## Product Change Notice (PCN)

件名: RH850/F1, D1 シリーズのダイシング拠点追加

発行日: 10/31/2022

生産フロー

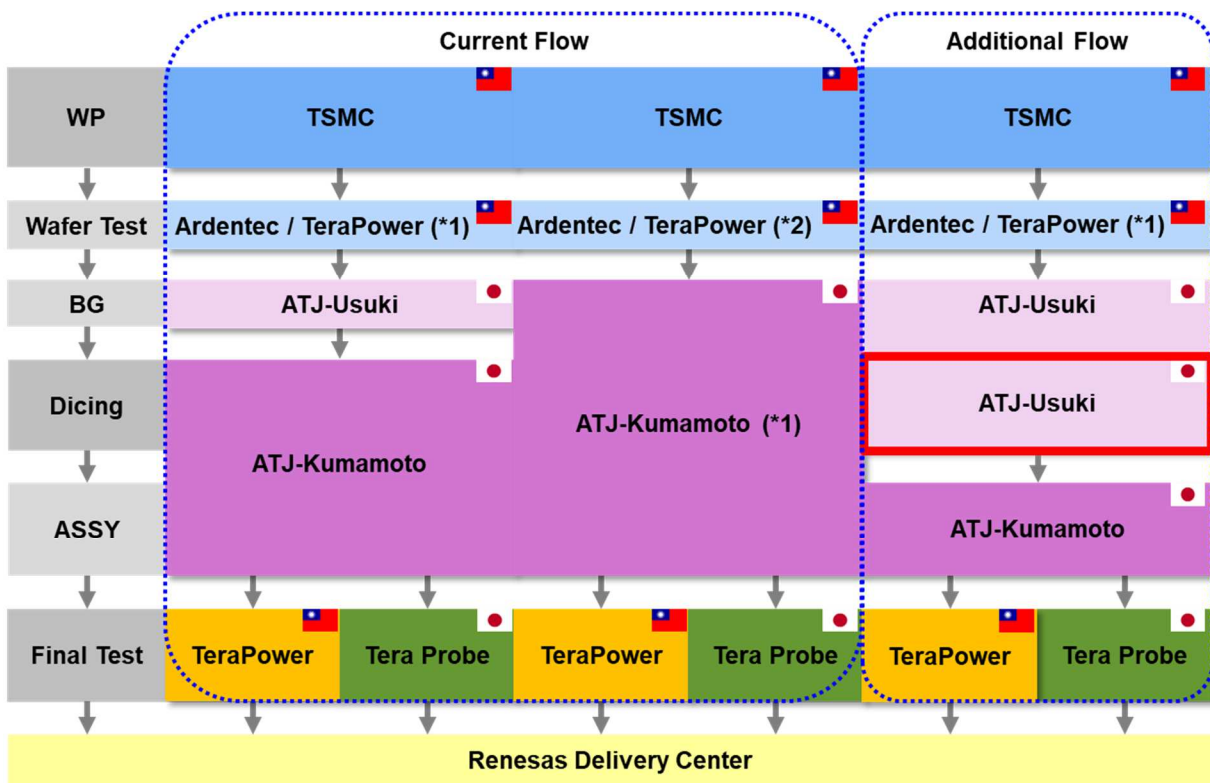
1) 対象製品: F1 シリーズ (F1KM は除く) 及び D1 シリーズ

: Additional sites

2) 対象製品: F1KM シリーズ

: Additional sites

\*1) Cu-wire products only.

\*2) Refer to issued PCN: AMBD-2022-1374.
